PM-Y64 の後継機種は **PM-Y65** となります。

PM-Y64 からの置換え

外形寸法図

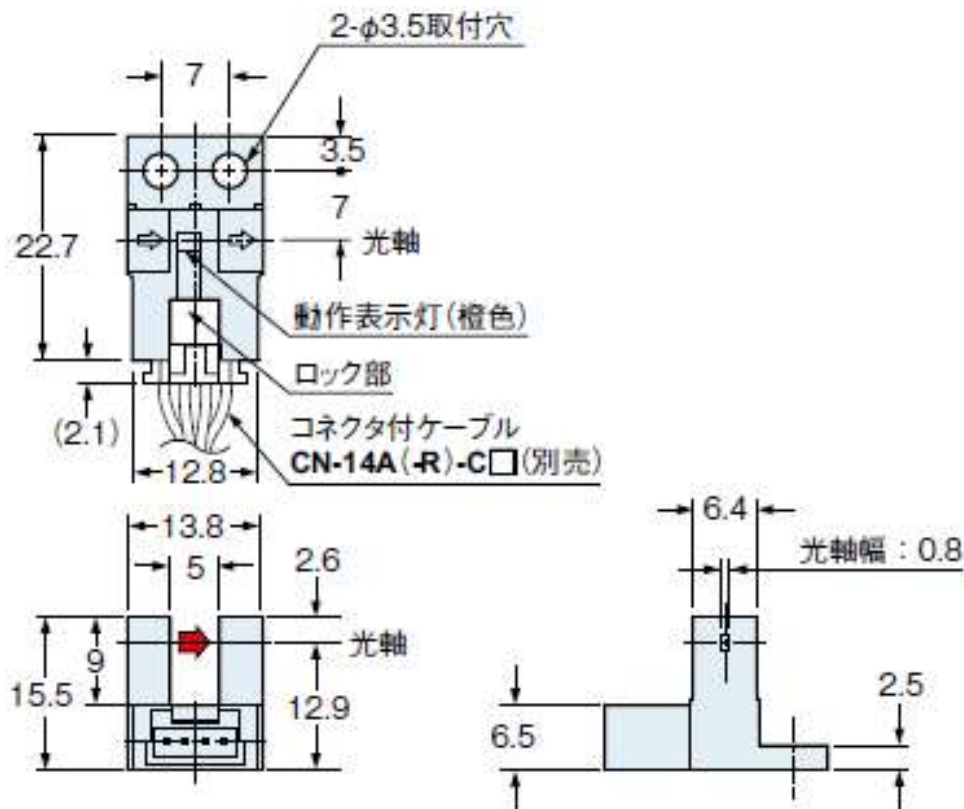
取付面の相違点

- 外形が小さくなります。
- 取付穴・取付ピッチは同じです。
- 従来の取付穴が流用でき、そのときの光軸中心位置も同じです。
- コネクタ・コネクタ付ケーブルは同じです。
ピン配置も同じですので従来のものがそのまま流用できます。

仕様面の相違点

- 検出距離(スパン幅) 5mm ⇒ 6mm
 - 保護回路 未装備 ⇒ 電源逆接続保護回路・出力逆接続保護回路・出力短絡保護回路 装備
 - 遮光時応答時間 100 μ S以下 ⇒ 80 μ S以下
 - 繰返し精度 0.03mm以下 ⇒ 0.01mm以下
 - 光軸(最小検出物体 不透明体) 0.8x1.8mm ⇒ 0.8x1.2mm
- 同等以上・良化点
▲ 注意点
